島根原子力発電所2号機  
重大事故等対策の有効性評価について  
(審査会合における指摘事項の回答)

平成28年10月  
中国電力株式会社

## 1. 主な指摘事項への回答

図4.1 格納容器圧力の推移(大LOCA+ECCS機能喪失+SBO)  
(格納容器フィルタベント系を継続する場合)

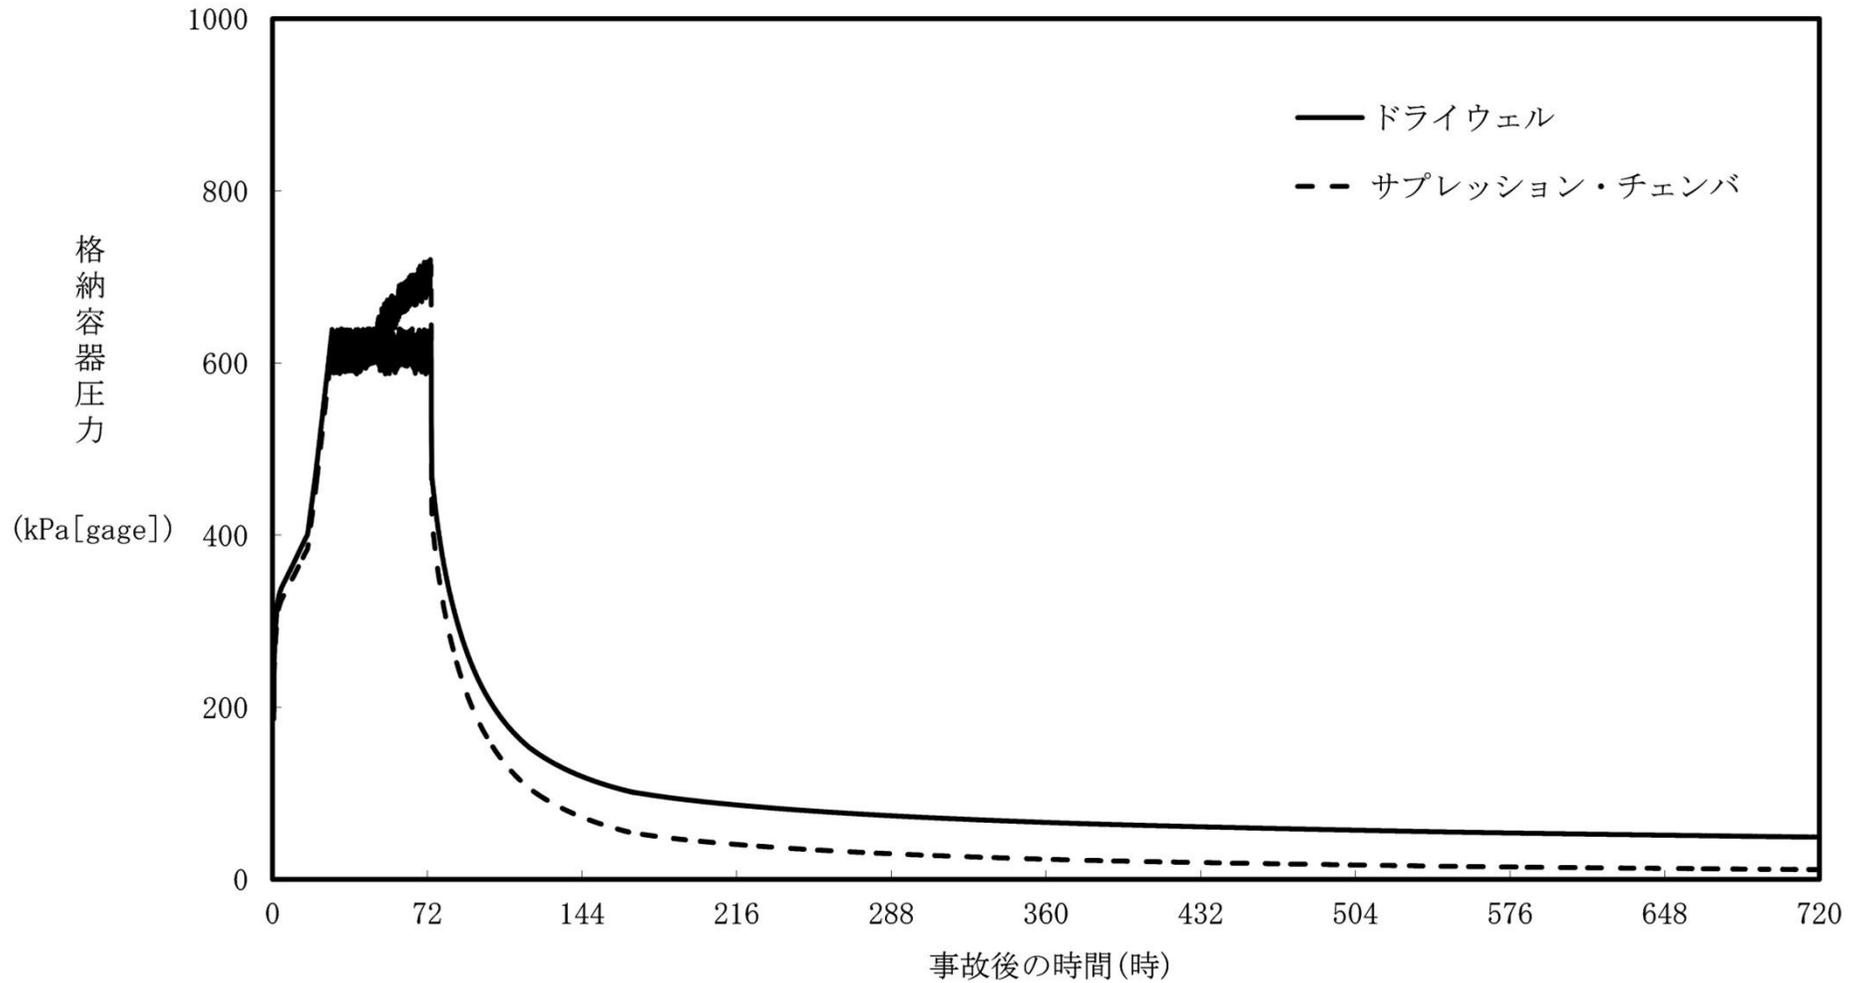
(指摘事項) 評価の期間と安定停止状態の考え方を整理して説明すること。その際には「実用発電用原子炉に係る炉心損傷防止対策及び格納容器破損防止対策の有効性評価に関する審査ガイド」における評価期間は、原則原子炉が安定停止状態になるまで(少なくとも7日間)を評価というものであり、7日間評価すればよい訳ではないことを留意すること。

(回答) 安定状態およびその後の長期的な状態維持に対する考え方を以下に示す。

重要事故シーケンス	有効性評価における事象進展
<p>3.1                      雰囲気圧力・温度による静的負荷(格納容器過圧・過温破損)                      (冷却材喪失(大破断LOCA)+ECCS注水機能喪失+全交流動力電源喪失)</p>	<p>低圧原子炉代替注水系(常設)による原子炉注水によって、原子炉圧力容器破損に至ることなく、炉心は冷却される。その後は、約73時間後に格納容器フィルタベント系によるベントを実施することで、格納容器内圧力及び温度は安定又は低下傾向になる。重大事故等対策時に必要な要員は確保可能であり、また、必要な水源、燃料及び電源を供給可能である。(安定状態)</p> <p>残留熱除去系機能の復旧又は代替循環冷却系(可搬型)を用いて、除熱を行うことにより、安定状態後の長期的な状態維持のための冷却が可能となる。安定状態後の長期的な状態維持に関する具体的な要件は以下のとおり。</p> <ul style="list-style-type: none"> <li>①格納容器除熱機能として残留熱除去系復旧又は代替循環冷却系(可搬型)による冷却への移行</li> <li>②格納容器内の水素・酸素濃度制御を目的とした可燃性ガス濃度制御系の復旧及び格納容器内への窒素封入(パージ)</li> <li>③上記の安全機能の維持に必要な電源(外部電源)、冷却水系等の復旧</li> <li>④長期的に維持される格納容器の状態(温度・圧力)に対し、適切な地震力に対する格納容器の頑健性の確保</li> </ul>

図5.1 系統概要図(サプレッション・プール水冷却の場合)

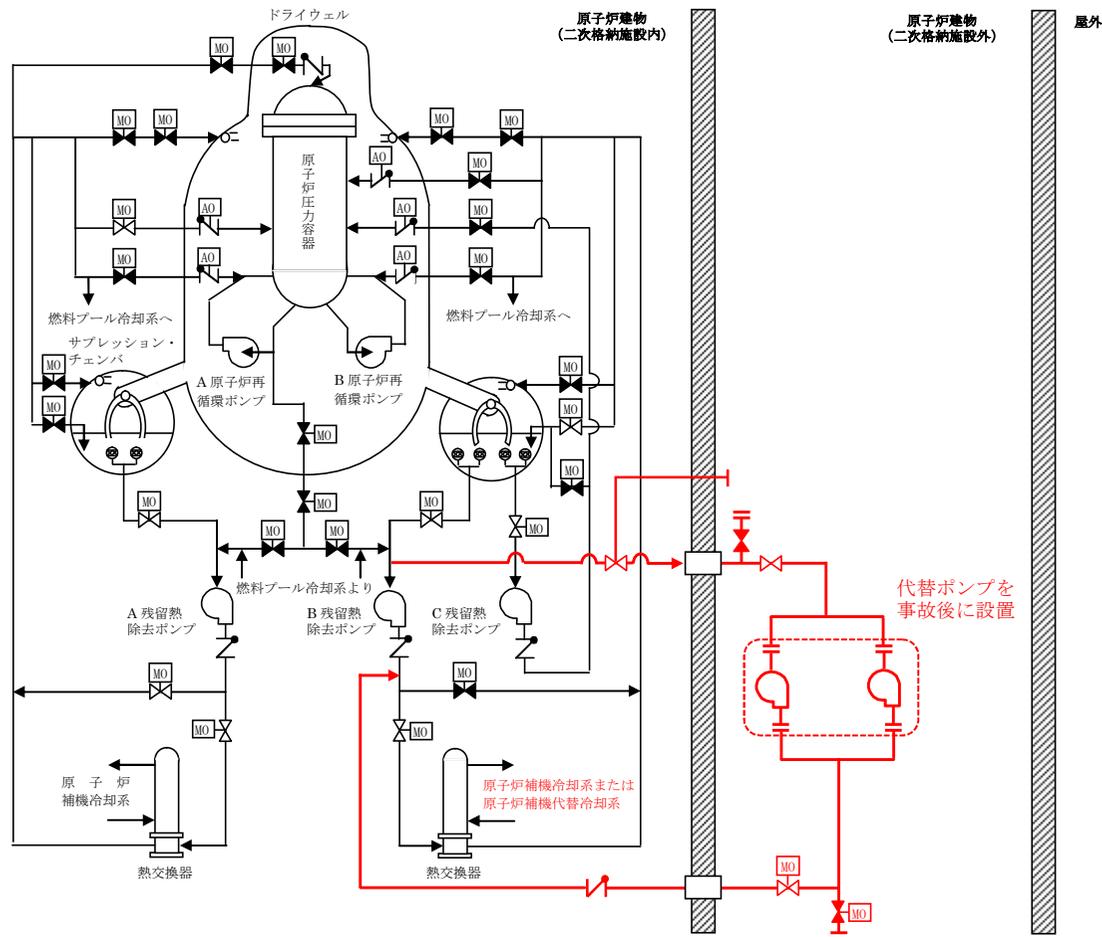
(指摘事項) 長期安定停止状態のためのRHR復旧について詳細に説明すること。  
 (回答) 当社は残留熱除去系の復旧についてその手順を準備し予備品を確保する。  
 しかし、それでも復旧が困難な場合に備え、代替循環冷却設備を準備する。
